Villeneuve d'Ascq - Hem

Pièce 3 B-Avis de la MRAE

Avis délibéré de la mission régionale d'autorité environnementale

sur le projet de réaménagement de la M700 entre les échangeurs de la
M6d et de la M952 et la création d'un aménagement cyclable sur les

Schéma de l'aménagement de l'échangeur M952 (page 36 du fichier « EI-projet »)

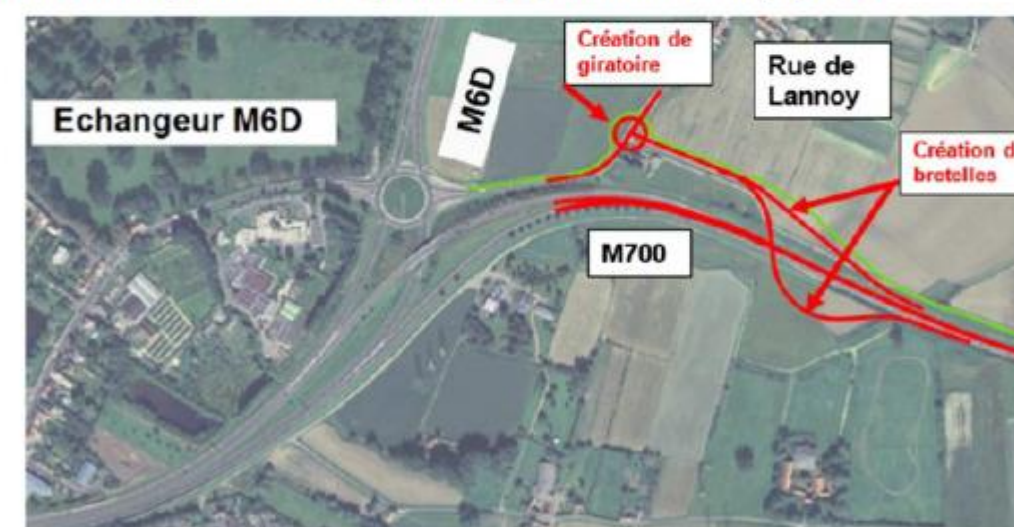
Si les scénarii étudiés par le département étaient bien présentés et illustrés, ce n'est pas le cas pour les variantes proposées et finalement retenues par la MEL. Le document ne propose qu'une illustration pour chacune d'entre elles, peu lisible, sans descriptions techniques.

L'autorité environnementale recommande de reprendre l'ensemble des scénarii travaillés par la MEL et de les rendre plus explicites, via une meilleure illustration et une description technique.
